# 神奈川県建築基準条例の一部を改正します

—がけ付近の建築物に関する取扱いが変わります—

### 1 条例によるがけの定義、適用範囲の変更

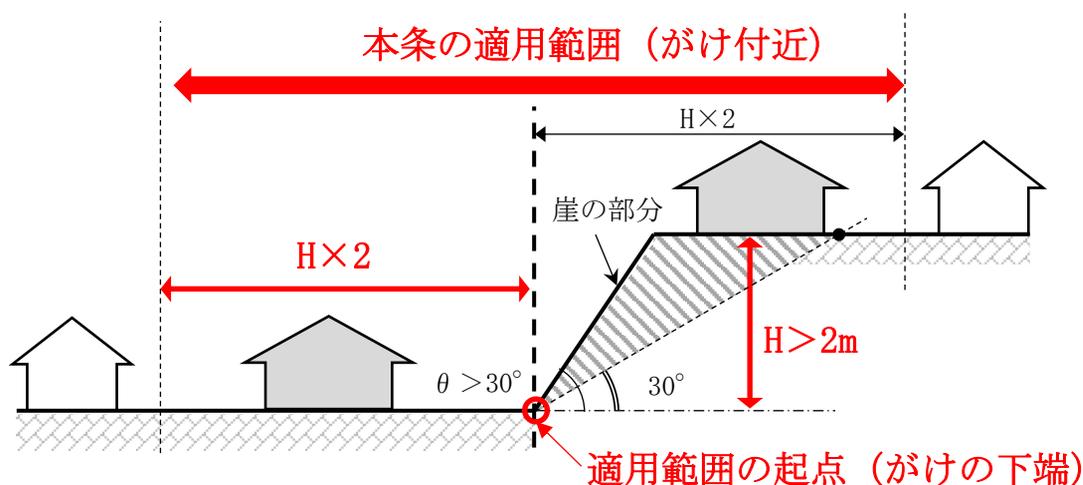
- 条例の対象となるがけの高さ： 3m超 ⇒ 2m超
- がけ下の条例適用範囲の起点： がけの上端 ⇒ がけ下端

### 2 条例の制限を受けない、がけ上の盛土法面の規模等の変更

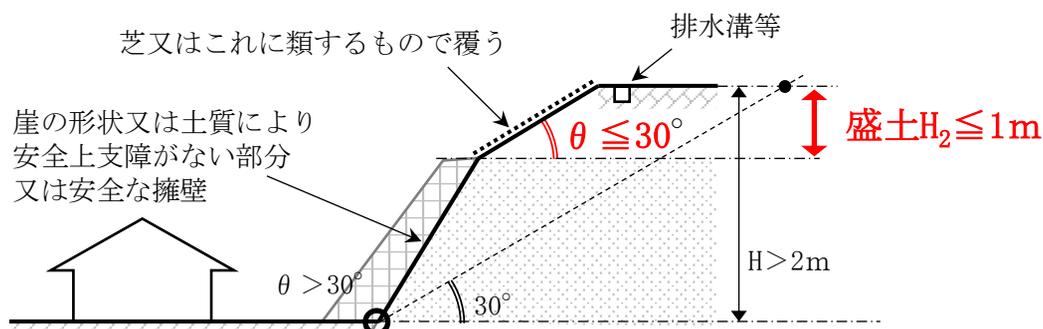
- がけ上の盛土法面の傾斜角度： 45度以下 ⇒ 30度以下
- がけ上の盛土法面の高さ： 2.5m以下 ⇒ 1.0m以下
